新竹縣政府工程查核代表照片表

拍攝日期：108.11.14

工程名稱：新竹縣橫山鄉村里生活道路養護整建工程

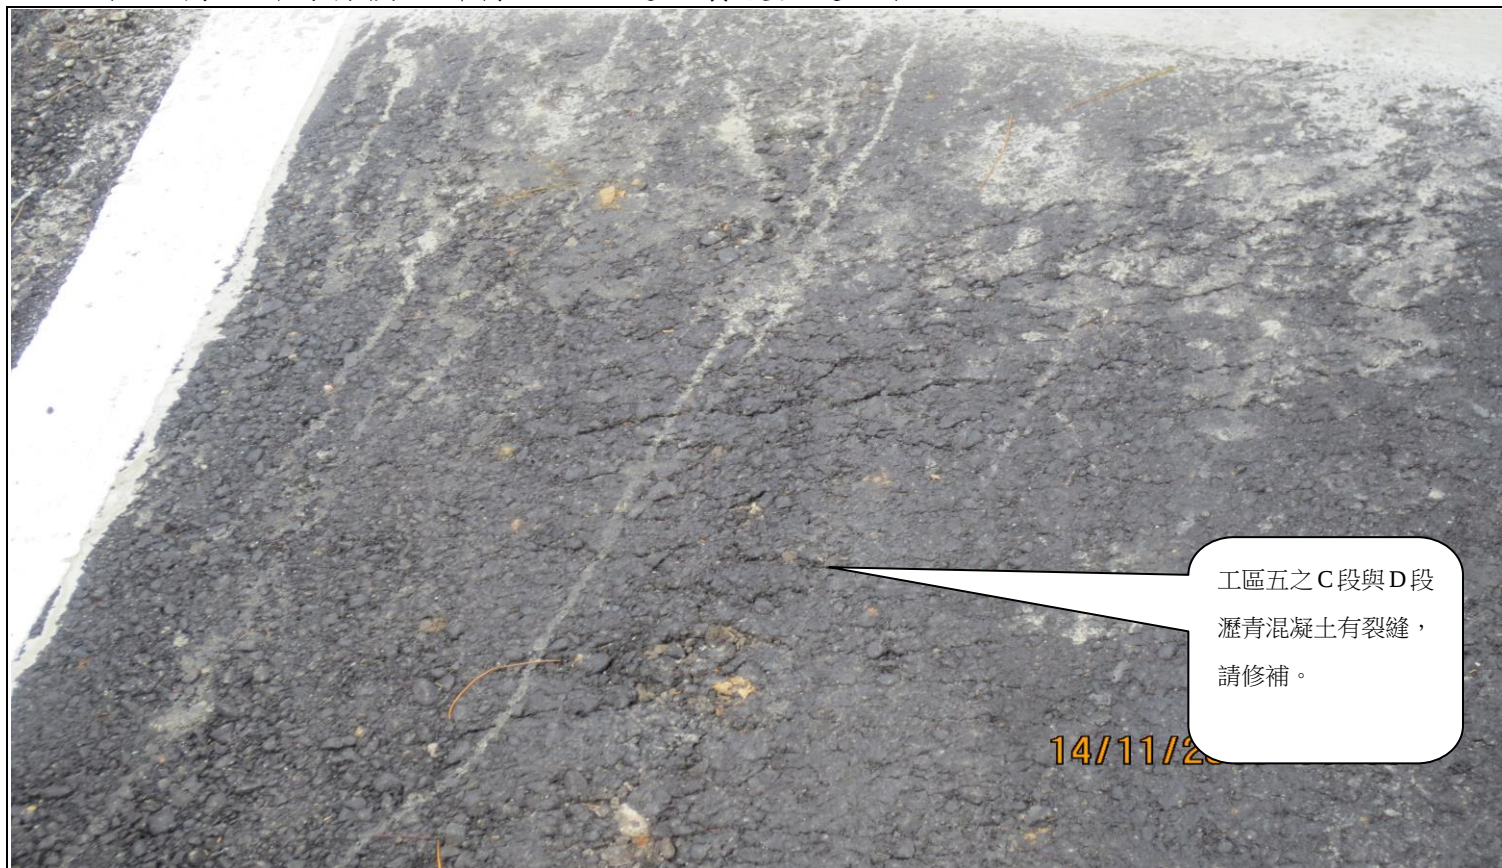
工區二之 0K+400 處之人手孔壓實不確實，請修補。
